立教大学原子力研究所計量管理規定 新旧対照表 (変更部分を赤字下線及び青字下線で示す。)

別添

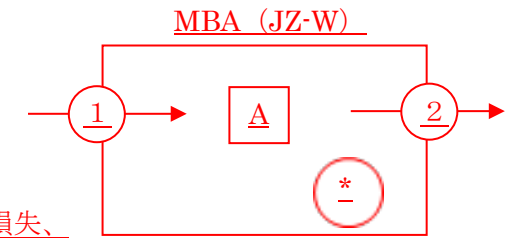
2 設定するKMP及びその符号は、次のとおりとする。

流れのKMP

KMP1・・・受入れ、保管廃棄再生、事故増加、

受払間差異、再適用（用法・量）

KMP2・・・払出し、測定済廃棄、保管廃棄、事故損失、

記載の適正化
記載の適正化
記載の適正化
記載の適正化
記載の適正化
記載の適正化
記載の適正化
記載の適正化 KMP*の追加
記載の適正化

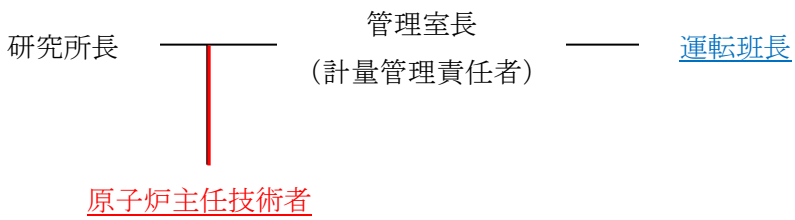
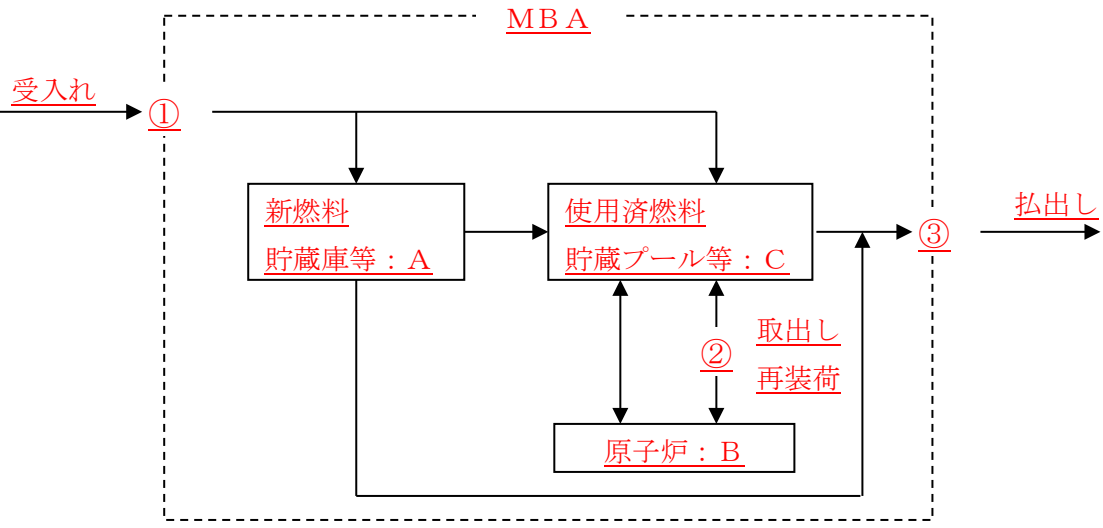
改正前	改正後	改正の理由・備考
<p>別図-1 計量管理組織（第6条、第53条、第82条関係）</p>  <p>別図-2 主要測定点及びその符号（第9条、第56条関係）</p> <p>(1) 原子炉に燃料として使用される核燃料物質の核燃料物質計量管理区域における主要測定点</p>  <p>注 1. 取出し後再装荷するバッチについては、取出しにおける核的生成、損耗量に負符号を付した値を KMP2 で取扱うものとする。</p> <p>注 2. プルトニウム 241 の崩壊による損耗量は、KMP2 で取扱うものとする。</p> <p>注 3. 核燃料物質の区分変更は KMP2 で取扱うものとする。</p> <p>注 4. 事故増加は KMP1、事故損失は KMP3 で取扱うものとする。</p> <p>注 5. 新燃料輸送容器中の核燃料物質は KMPA で取扱い、使用済燃料輸送容器中の核燃料物質は KMPC で取扱うものとする。</p> <p>(2) 使用の許可を受けた核燃料物質の核燃料物質計量管理区域における主要測定点</p>  <p>注1. 事故増加は KMP1、事故損失は KMP2 で取扱うものとする。</p>	<p>別図 計量管理組織（第6条、第51条及び第76条関係）</p>  <p>(削除)</p> <p>(削除)</p> <p>(削除)</p>	<p>記載の適正化</p> <p>記載の適正化 記載の適正化</p> <p>記載の適正化」</p> <p>記載の適正化</p> <p>記載の適正化</p>
